使用済セシウム吸着塔一時保管施設（第三施設）の変更 に係る実施計画変更認可申請について（補足説明資料）

2022年12月9日

東京電力ホールディングス株式会社

3 - 2. 使用済セシウム吸着塔一時保管施設（第三施設）概略図

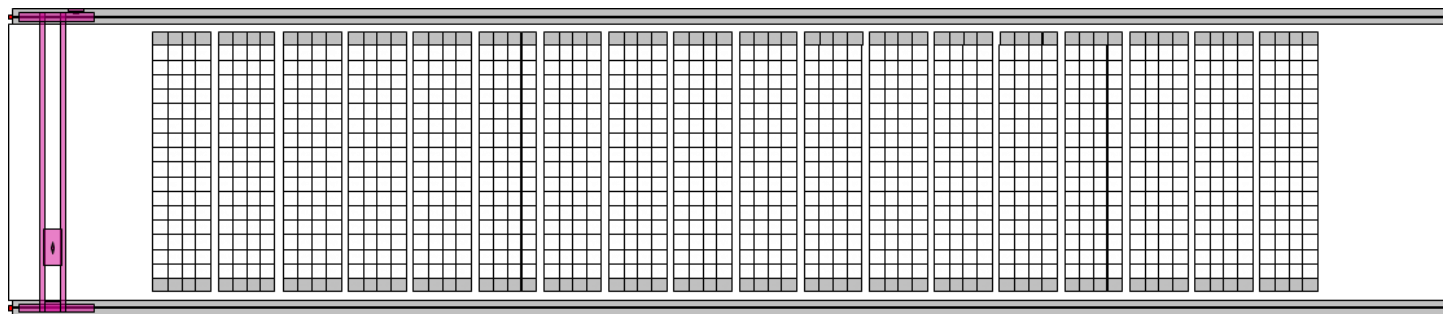
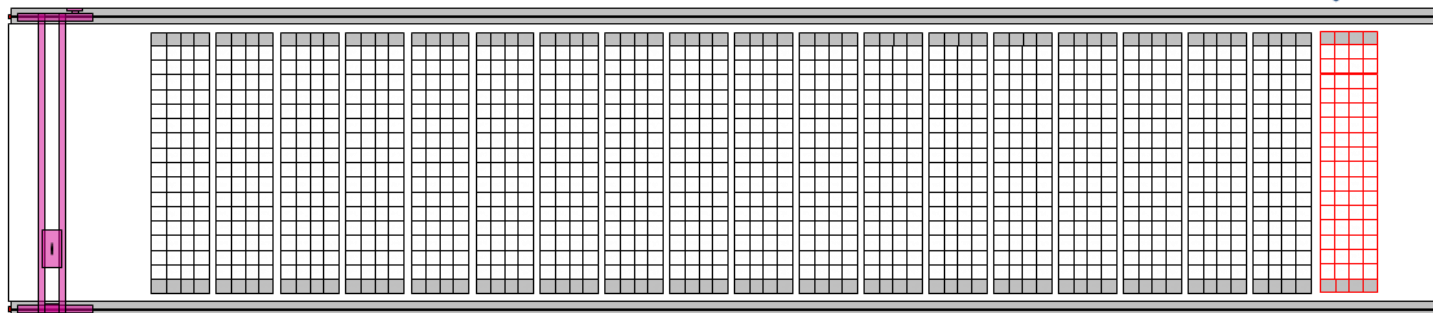
- HIC格納用ボックスカルバート192基分を増設することでHIC保管容量は3,648基となる。

HIC192基分用

主要設備概要図

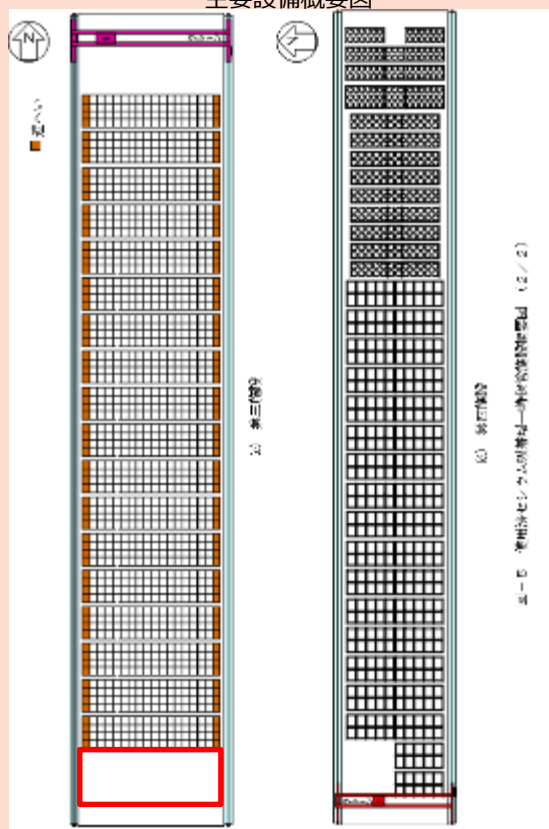
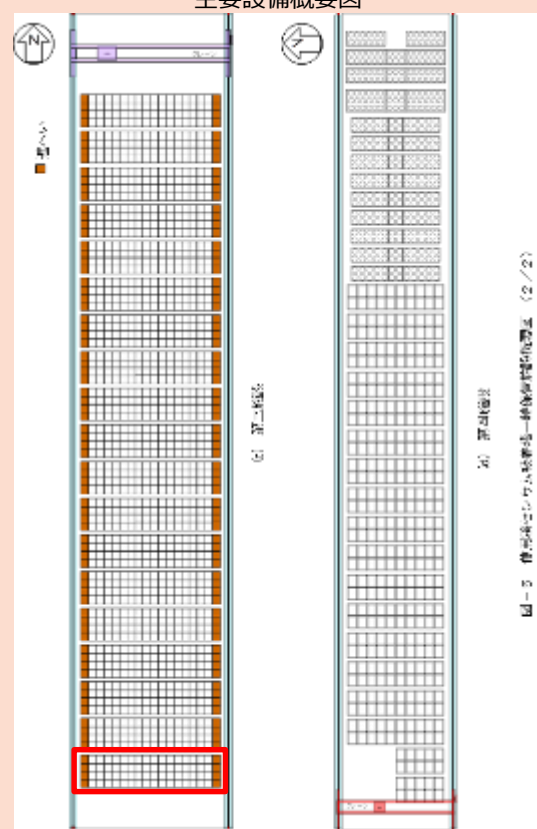
添付資料 - 2

図1 第三施設概要

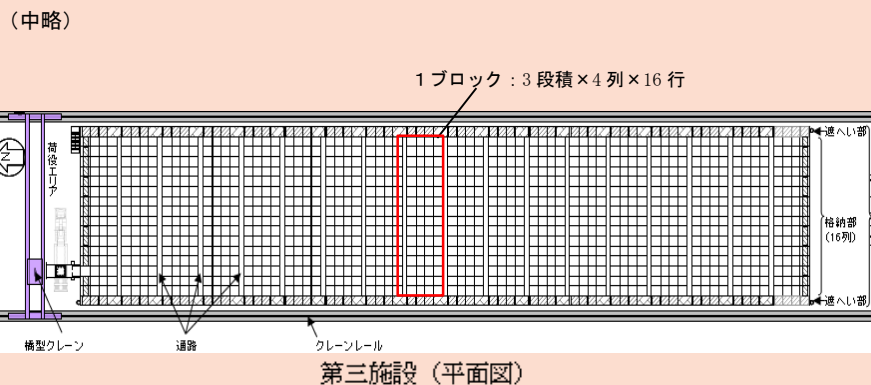
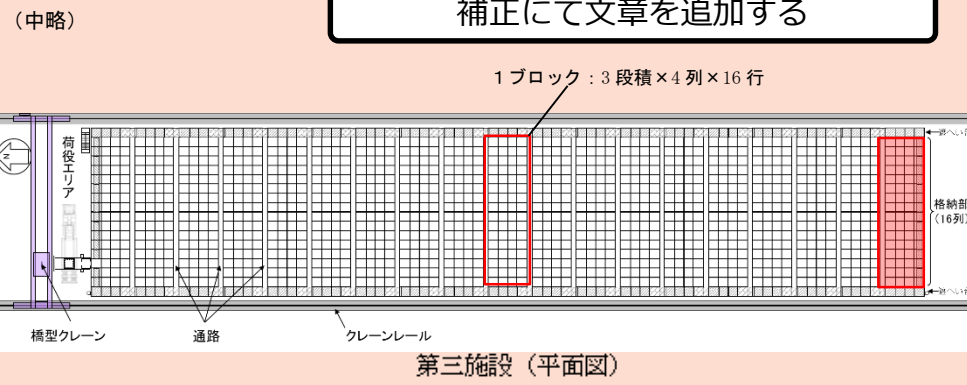
2.基本設計
2.1設計概要
本施設はHICを取扱うための橋形クレーン、遮へい機能を有する蓋付きコンクリート製ボックスカルバート等により構成し、本施設におけるHICの貯蔵体数は3456基（3段積×4列×16行×18ブロック）とする(図1)。

2.基本設計
2.1設計概要
本施設はHICを取扱うための橋形クレーン、遮へい機能を有する蓋付きコンクリート製ボックスカルバート等により構成し、本施設におけるHICの貯蔵体数は3648基（3段積×4列×16行×19ブロック）とする(図1)。
なお、万一のHIC落下破損による漏えい時にHICを移設して漏えい物の回収等を行えるよう、十分な移設スペースを第二施設及び第三施設に確保する。

図7 漏えい検出器設置図

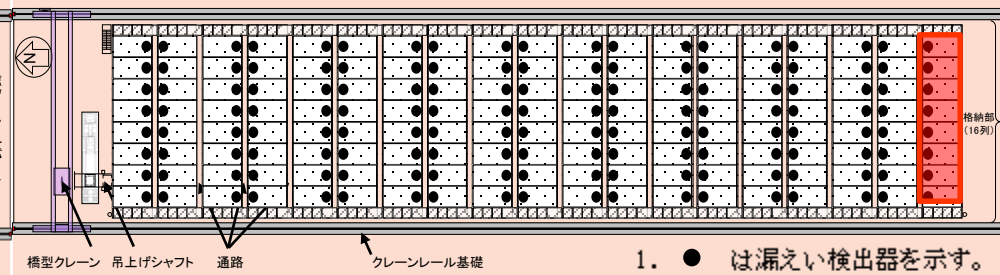
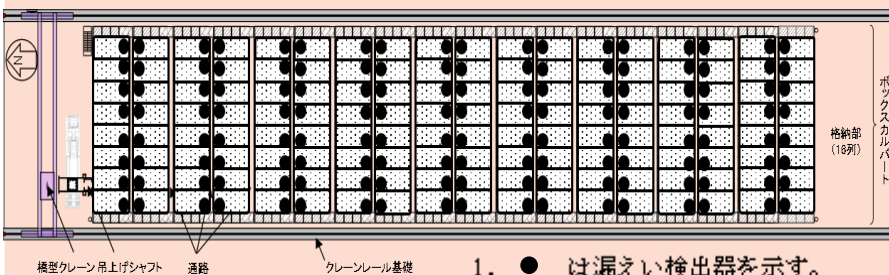
格納中のHICからの漏えい検出については、HIC1基の全量漏えいにおいて漏えいを検出できるように、漏えい検出装置を設置する(図7)。漏えいを検出した場合には、免震重要棟集中監視室等に警報を発生し、適切な対応を図る。

漏えい検出器未設置のエリアについては、底部に漏えい物の流れ込みがないことを容易に確認できるように、ボックスカルバート連結範囲(図12参照)ごとに偏りなく選んだ4ヶ所を空き運用として漏えいの有無を確認する。連結範囲ごとに格納開始から1ヶ月ごとに1回(4ヶ所、以下同じ)、格納完了後の1ヶ月以内に1回、以後3ヶ月以内ごとに1回の確認を行う。

(記載の削除)

図10 ボックスカルバート概要図

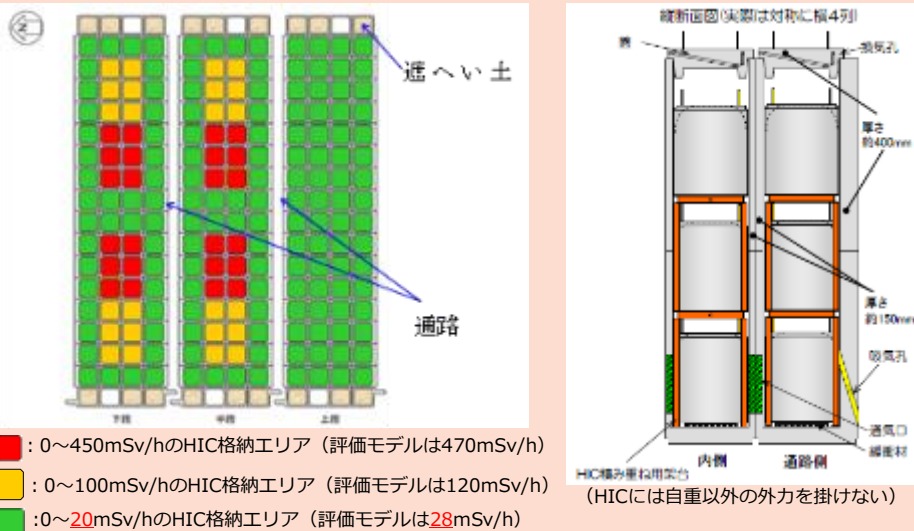
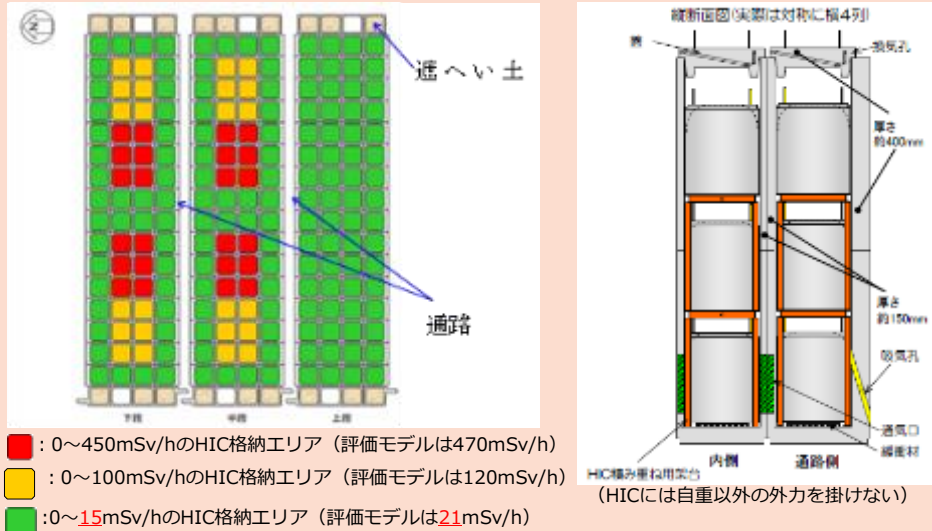
敷地境界線量評価に際しては、高線量HICとして第Ⅲ編3.2.2.2表2.2.2-1にいうスラリー(鉄共沈処理)入りHIC432体及び吸着材3入りHIC432体を、低線量HICとして同じくスラリー(炭酸塩沈殿処理)入りHIC2592体をモデル化(図10は1ブロック分のみの配置を示す)している。

敷地境界線量評価に際しては、高線量HICとして「Ⅲ特定原子力施設の保安 第3編2.2.2敷地内各施設からの直接線ならびにスカイシャイン線による実効線量」表2.2.2-1におけるスラリー(鉄共沈処理)入りHIC456体及び吸着材3入りHIC456体を、低線量HICとして同じくスラリー(炭酸塩沈殿処理)入りHIC2736体をモデル化(図10は1ブロック分のみの配置を示す)している。

2.16.1添付4別添2に示されたHICの線量評価の上限値にもとづき、スラリー（炭酸塩沈殿処理）よりHIC容器表面線量が小さい吸着材1, 4及び5は低線量HICと、吸着材3より線量が低くスラリー（炭酸塩沈殿処理）より線量が高い吸着材2及び吸着材6は吸着材3とみなして高線量HICとして扱っている。

低線量HICは、HIC表面線量実績が最大でも14mSv/hに満たないことを考慮して、放射能濃度は「Ⅲ特定原子力施設の保安 第3編2.2.2敷地内各施設からの直接線ならびにスカイシャイン線による実効線量」表2. 2. 2-1に記載の値の3/4と設定する。この値にて、評価モデルとしての表面線量は21mSv/hであり14mSv/hを上回ることから設定は保守的である。

スラリー（炭酸塩沈殿処理）及びスラリー（鉄共沈処理）の側面表面線量はそれぞれ21mSv/h, 120mSv/hと評価されており、保管施設への格納時の各HICの側面表面線量実測値がこれ以下のもの（保守的に境界値をそれぞれ15mSv/h, 100mSv/hとする）は、その測定値に応じてより低線量のHICとみなして配置することが可能である。また高線量HICを配置する場所に低線量HICを配置することは可能とする。

↑制限値を変更しない。(補正で反映)

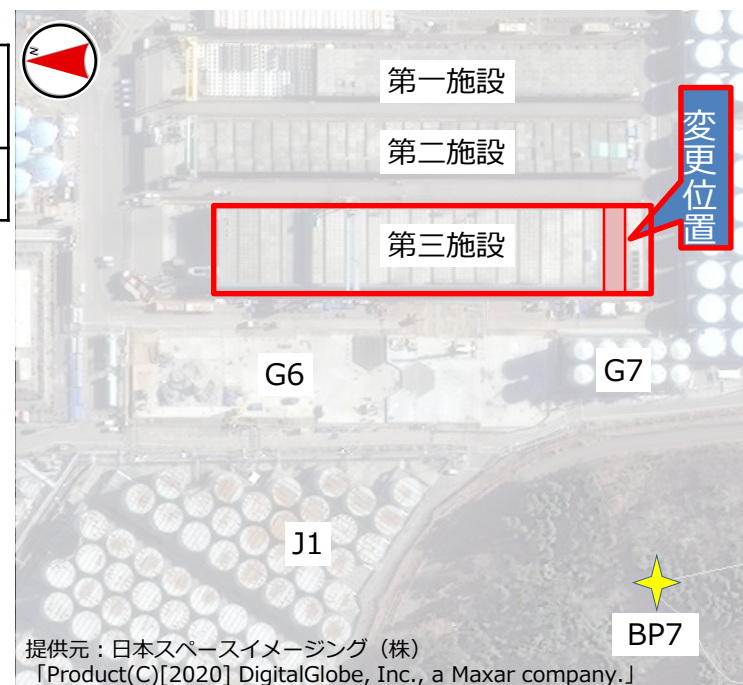
- 使用済セシウム吸着塔一時保管施設（第三施設）の敷地境界線量は、本申請により減少する。

- ・ HICの表面線量実績より、敷地境界線量評価値を見直し。
- ・ 標高記載誤り(2020年8月12日面談実施)を反映し、適切な標高にて線量再評価を実施。

(単位:mSv/年)	現状(既認可) ※1	変更後 ※2	変更後 ※3	HIC放射線量 見直し後※4
第三施設	1.76×10^{-2}	2.07×10^{-2}	2.01×10^{-2}	1.53×10^{-2}

8. 漏えい物の回収対応について

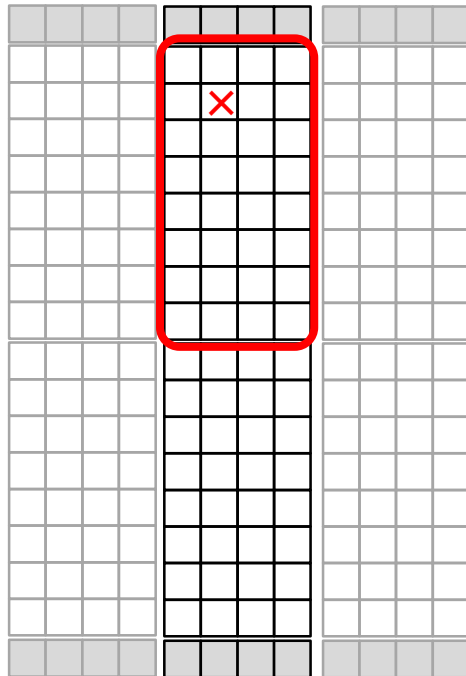
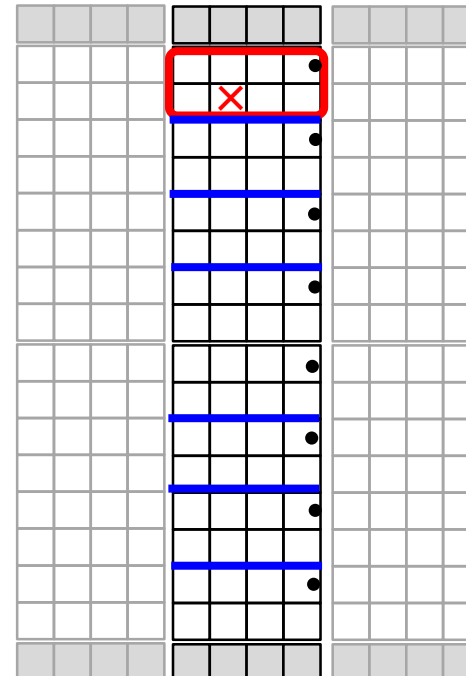
隣り合うボックスカルバート(BC)との仕切が低く、漏えい検出器が無かったため、漏えい状況確認のためにはBC群1つに格納する最大96基(8[縦]×4[横]×3[段])の確認が必要。

このため、最大HIC基数(96基)の移設スペースを確保することとしていた。

BC群の内部をパーティションプレートでかさ上げし、各グルーピングに漏えい検出器を設置したため、漏えい状況確認は最大24基(2[縦]×4[横]×3[段])の確認で実施可能。また、従前の運用を踏まえ、漏えい範囲の確認方法を確立。

このため、9基の移設スペースがあれば漏えい物の回収対応が可能。
